- Mémoire en réponse de l'avis délibéré de la MRAe

## Déclaration de Projet valant Mise en Compatibilité du PLU

Commune de Saint-Colomban

Août 2024

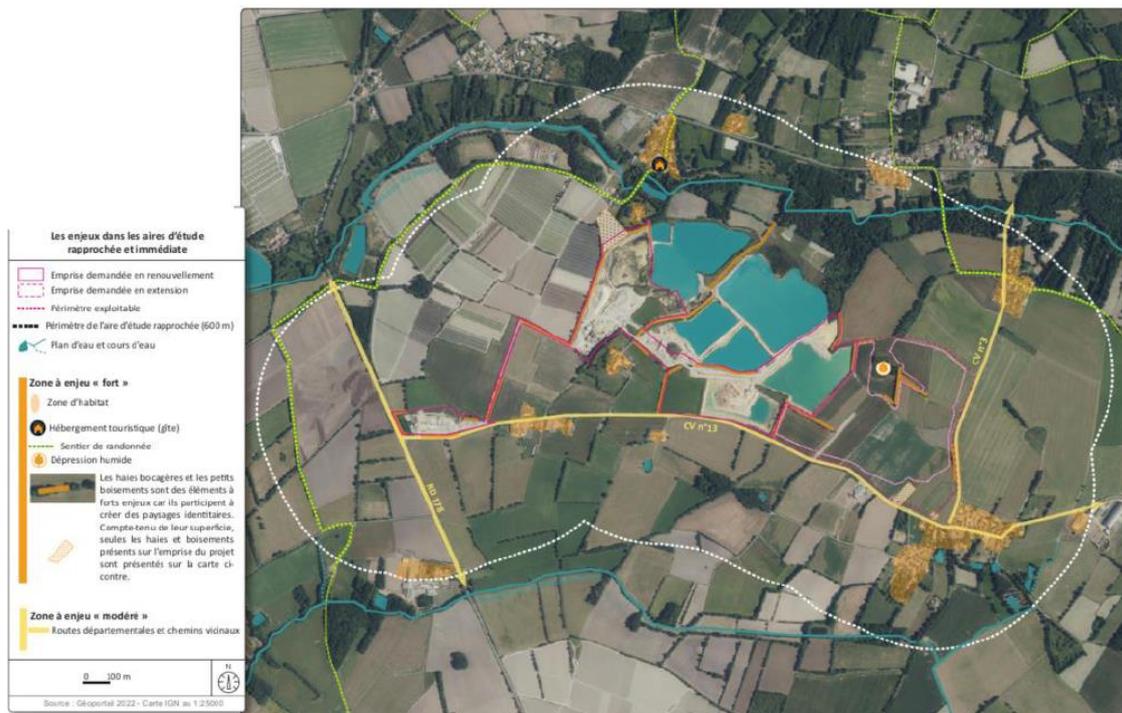
*La MRAe recommande que le dossier :*

- *Détaille et localise les espèces protégées et/ou menacées (nom, nombre, usage des habitats) présentes sur le secteur du projet ;*
- *Détaille et localise les enjeux paysagers dans et autour du secteur de projet.*

*Ces précisions devront également le cas échéant être apportées sur les ENP reclassés en EAP au titre de la compensation agricole du projet d'extension de la carrière GSM Granulats.*

Concernant les données faunes, le dossier d'évaluation environnementale sera complété pour intégrer la liste des noms des espèces protégées identifiées ainsi que les habitats où ces espèces ont été localisés lors des observations de terrain.

Une carte des enjeux naturalistes globaux du site sera également ajoutée. Cette carte présente les cumuls des enjeux naturalistes dont l'usage des habitats par les espèces faunistiques identifiées (mais également la flore et les habitats).

Il est à noter que les cartes ajoutées (biodiversité et paysages) sont tirées du dossier de demande d'autorisation de l'extension de la sablière dont l'enquête publique est conjointe à la procédure d'urbanisme. Ainsi, le détail des inventaires, des impacts et des mesures sera bien présenté au public lors de l'Enquête publique.

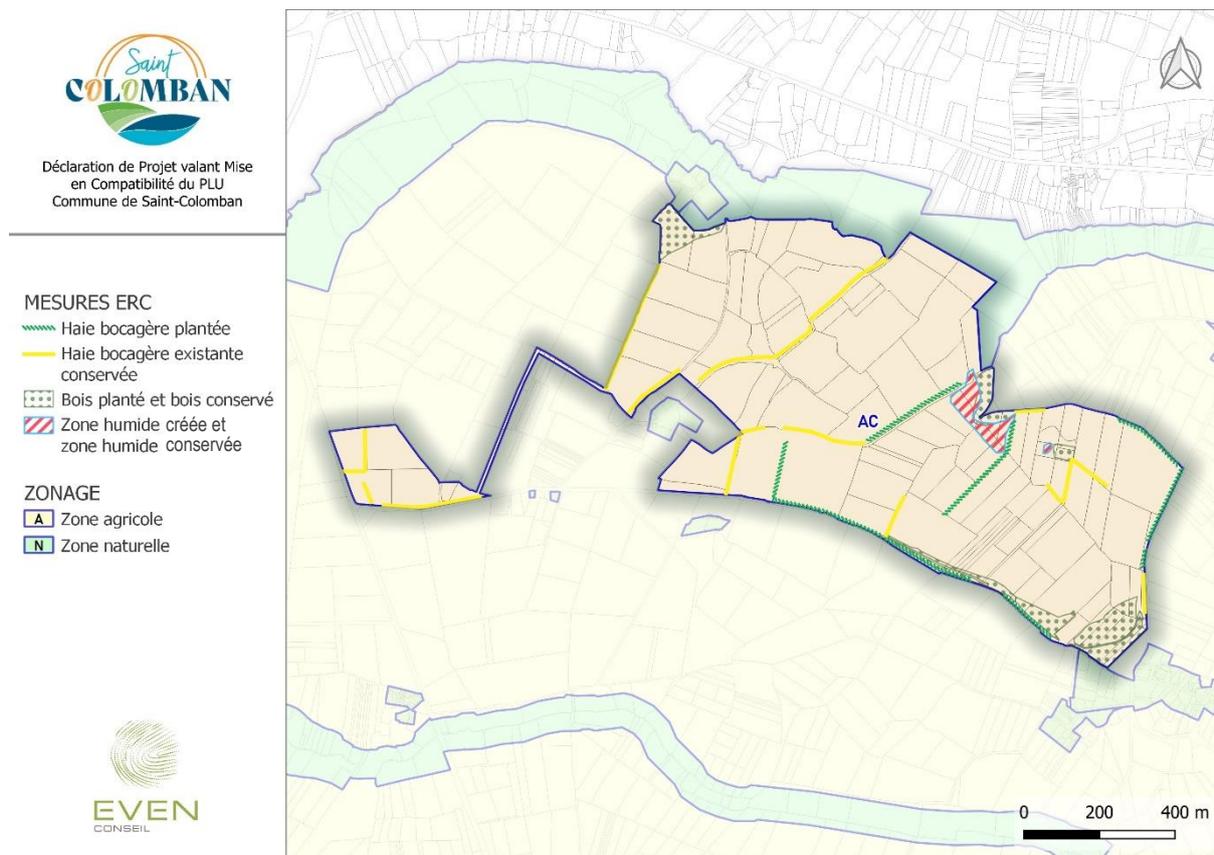
*La MRAe recommande que les habitats qui vont être créés comme mesures de compensation et d'accompagnement dès l'autorisation du projet et durant l'exploitation de la sablière et dans le cadre de son réaménagement soient identifiés et protégés par le PLU.*

Les haies, boisements et zones humides créés dans le cadre des mesures compensatoires du projet en dehors de la partie exploitée de la carrière, feront l'objet d'une protection au titre de l'article L.151-23 du Code de l'urbanisme, permettant d'assurer la pérennité de ces compensations, quand bien même certaines seraient réalisées au-delà de la durée du PLU (cf. éléments identifiés sur la carte ci-dessous).

Les pièces du dossier de PLU seront modifiées avant l'approbation de cette procédure de mise en compatibilité afin de pérenniser les mesures de compensation du projet dans le PLU.
